**Verslag huishoudelijke elektrische installatie op laagspanning en zeer lage spanning****Algemeen:**

Referentie: 011-20260804-04	Datum controle: 04/08/2026
Keurder: 011

Eigenaar:	Peter Montesinos	EAN-code:	Onbekend
Adres installatie:	Kardinaal Cardijnlaan 63 bus 2, 2640 - Mortsel	Nummer teller(s):	37221759
		Distributienetbeheerder installatie: Fluvius	
Datum uitvoering installatie:	☒ Vóór 01/10/1981 ☒ Tussen 01/10/1981 en 01/06/2020 ☐ Vanaf 01/06/2020		
Type:	☒ Wooneenheid ☐ Niet-huishoudelijk ☐ PV ☐ Batterij ☐ Laadpaal

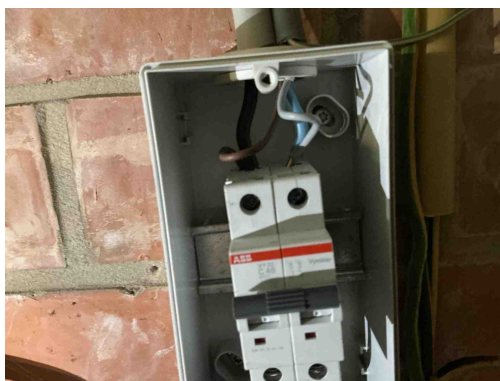
T21 - Het elektrisch materieel is niet geplaatst volgens de voorschriften van de fabrikant/ regels van goed vakmanschap . (Boek 1: 1.4.1.3)

Opmerking: Oa ophangvijzen bord 1 en 2

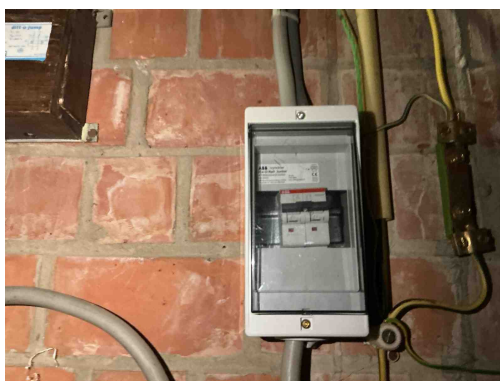
C07 - Stroombanen uitgevoerd door middel van parallel verbonden leidingen hebben niet dezelfde kenmerken zoals type, sectie, lengte, plaatsingswijze (Boek 1: 4.4.3.4).

Opmerking: Oa bord2

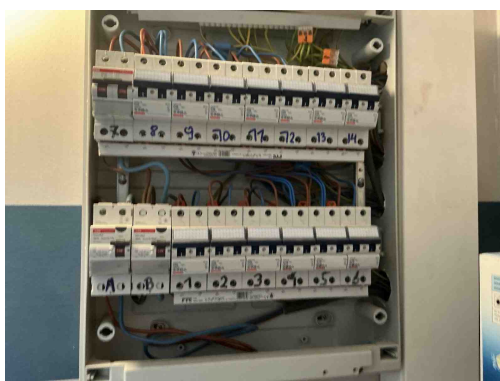
B06 - Het elektrisch verdeelbord heeft niet de minimale beschermingsgraad IPXX-B in een gewone ruimte (Boek 1: 4.2.2.3).

Opmerking: Oa bord 2
